PRODUCTUPDATES & COMMUNICATIE

AERO CANVAS

NEWSLETTERS 2026

AERO

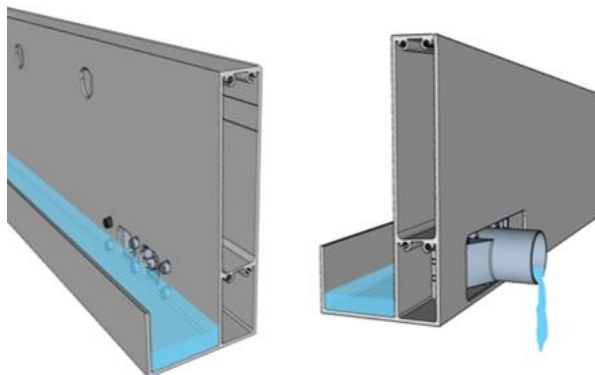
Ook voor Aero werden eerder al enkele productupdates voorgesteld. We zijn blij te melden dat ook deze updates **vanaf 24 oktober** worden toegepast op alle nieuwe Aero-bestellingen.

Vernieuwde zijdelingse waterafvoer

De **vernieuwde zijdelingse waterafvoer** loopt volledig door de onderste kamer van het span- of pivotprofiel. Hierdoor wordt deze onderste kamer een '**droge zone**', wat het risico op waterinsijpeling in de hoeken volledig wegneemt.

Aangepast profiel met extra lip

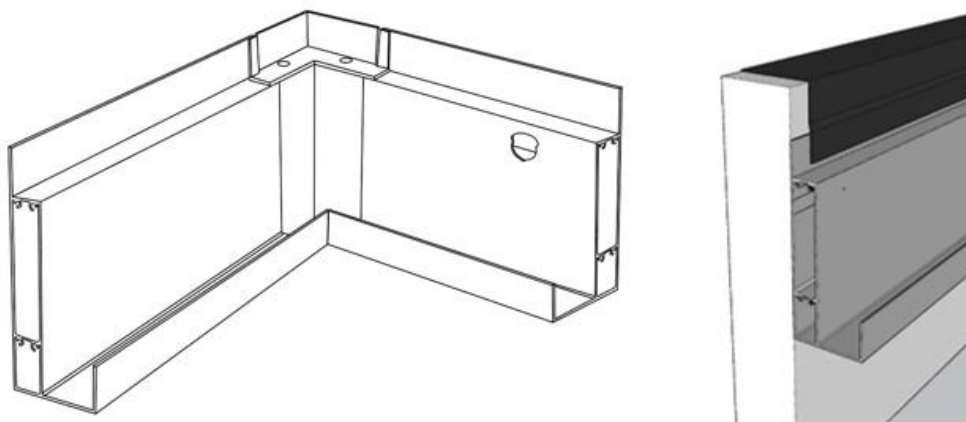
Bij integratie van een Aero is er optioneel **aangepast basisprofiel met extra lip** mogelijk. Deze extra lip doet dienst als muuraansluitingsprofiel en vereenvoudigt de waterdichte aansluiting tussen de Aero en de omliggende constructie aanzienlijk. Zelfs onder de motor is hierdoor een aparte afdichting volledig overbodig.
